工程指示 / 要求簡箋 ENGINEER INSTRUCTIONS(E.I.)

工程指示編號:	EI- 73e/23	修改版本:	-
	HK- 27.02/23		
工程編號:	J 859	工程名稱:	啟德6551
收件人:	生統	發件人:	nero
工程項目:	預製窗 - 中山辦工廠巡查報告(R1100)	日期:	22/11/2023

Factory Inspection Report

工程項目: 啟德 6551 鋁窗工程(預製件窗、後裝門、窗、趟門)

Photo no: 001

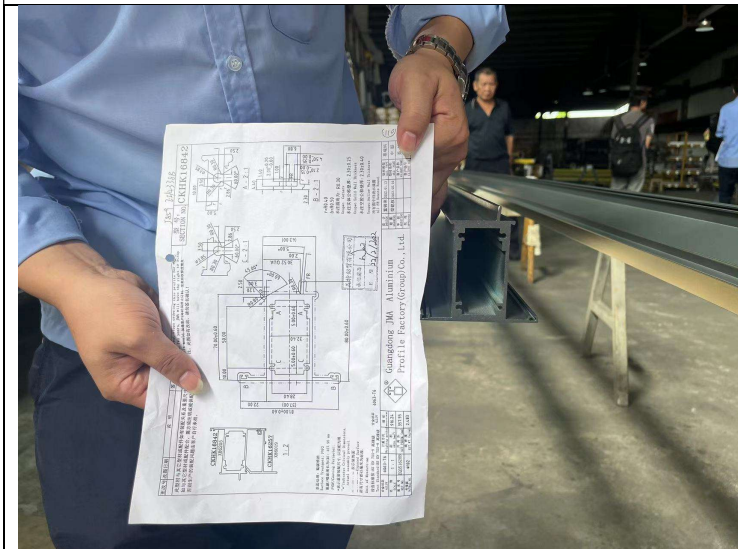
Content:
抽檢原材料，型號為：
CKHK16842

Photo no: 002

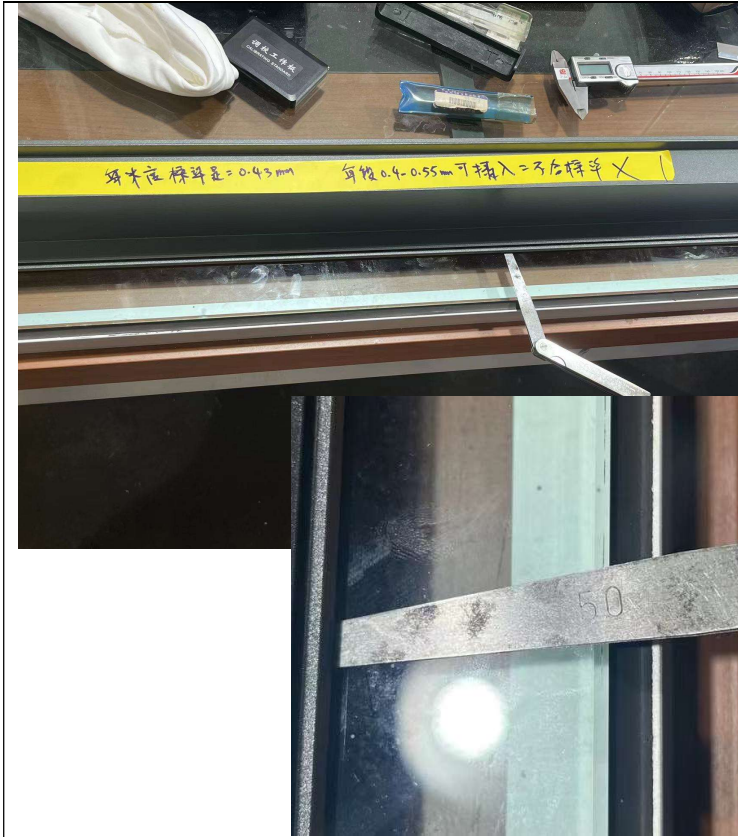
Content:
原材料對應圖紙。

Photo no: 007

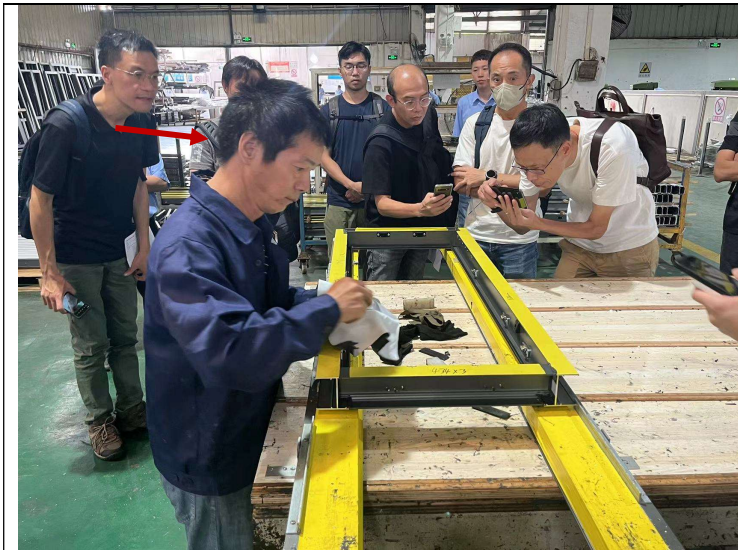
現場正在組裝預製件窗，編號為：T9A-W2A

工廠答覆：圖中為啟德6551的固定組裝工人，名字：甘文兵

Photo no: 010

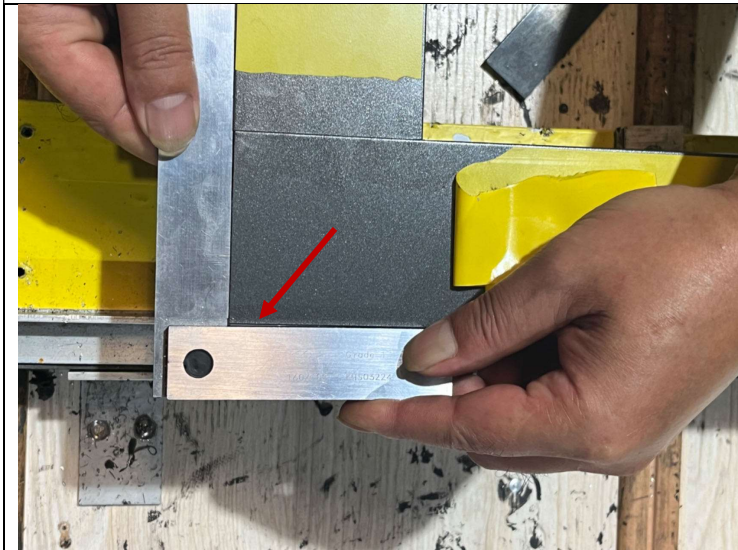
執修後，鋼尺仍見有輕微縫隙。

Photo no: 011

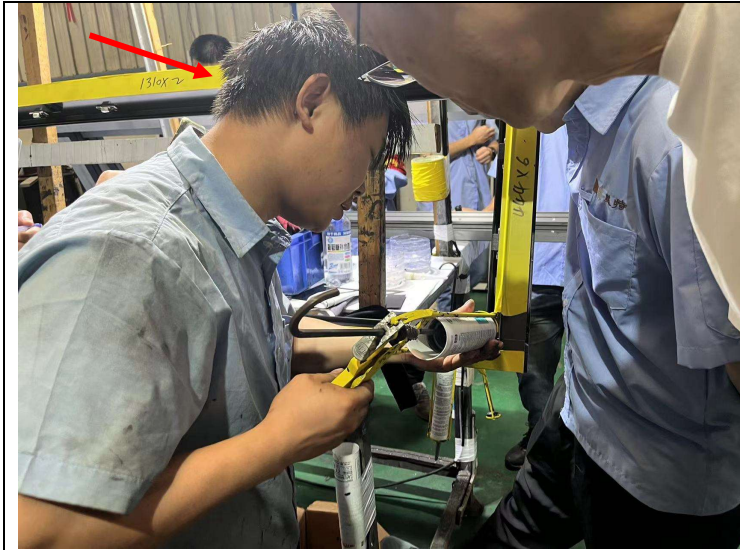
工廠答覆：圖中為啟德
6551 固定的腳膠工人，
名字分別為：李俊、董樹
林、劉洪

Photo no: 012

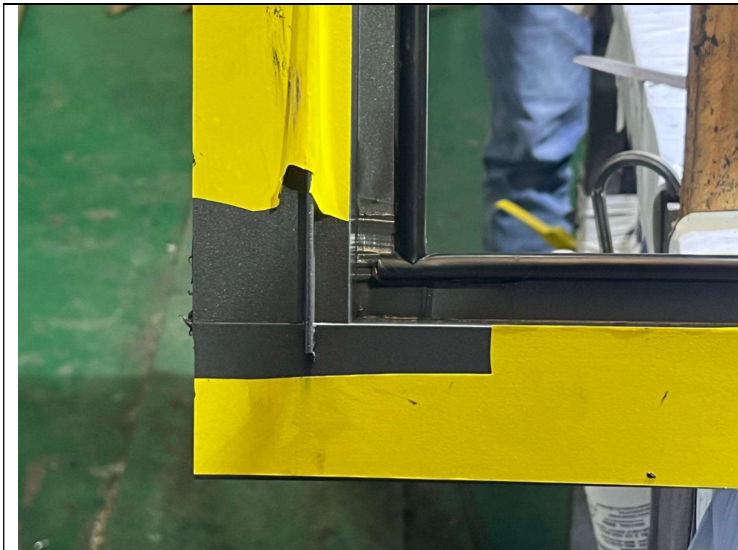
Content:
腳膠效果可接受。

Photo no: 013

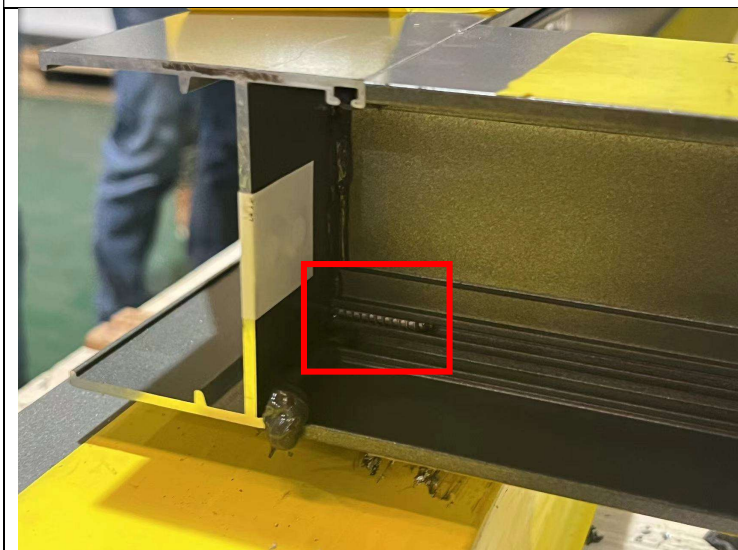
Content:
預製件窗編號為：T9A-
W2A，螺絲未腳膠就進
行組裝，不接受，需執
修。

Photo no: 014

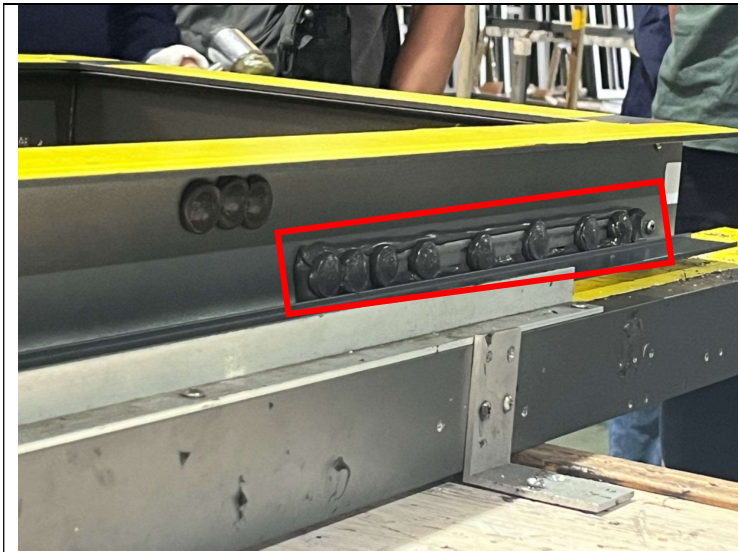
預製件窗編號為：T9A-W2A，加力巴唧膠後，未使用刮刀刮平，不接受，需執修。

Photo no: 015

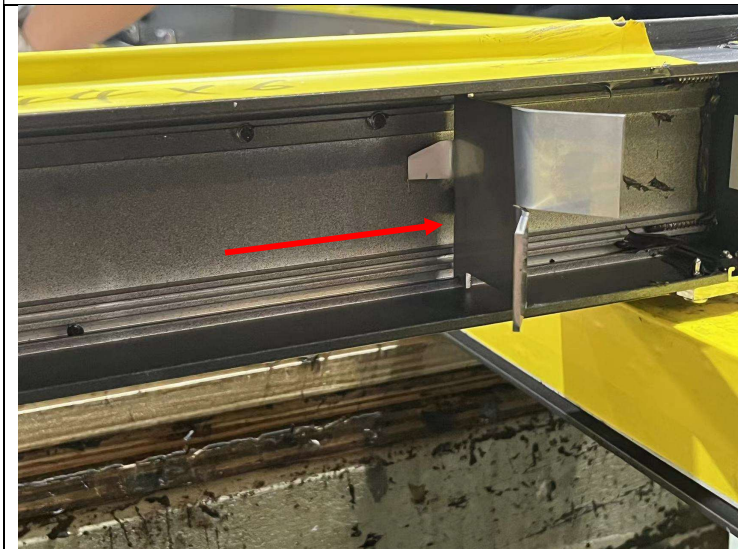
工廠現場試裝磨耳，安裝後未發現鬆動，但磨耳距離鋁料過近，易導致此位置只有水泥漿，無石子。

Photo no: 016

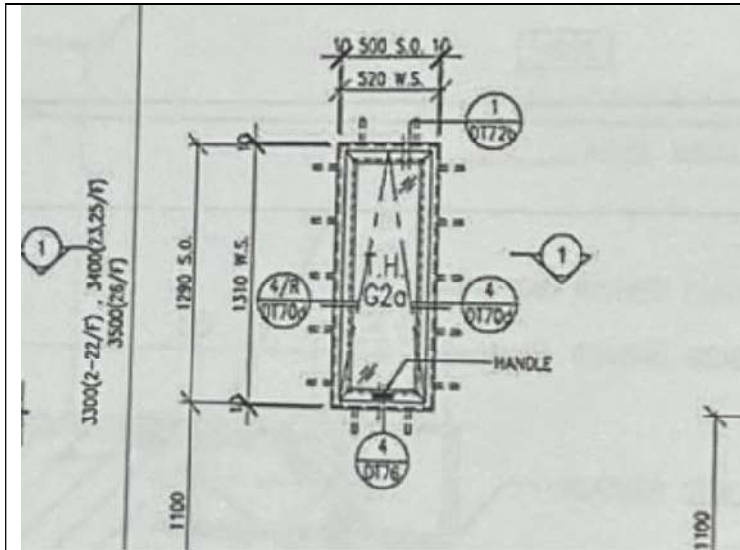
Content:
查看圖紙。
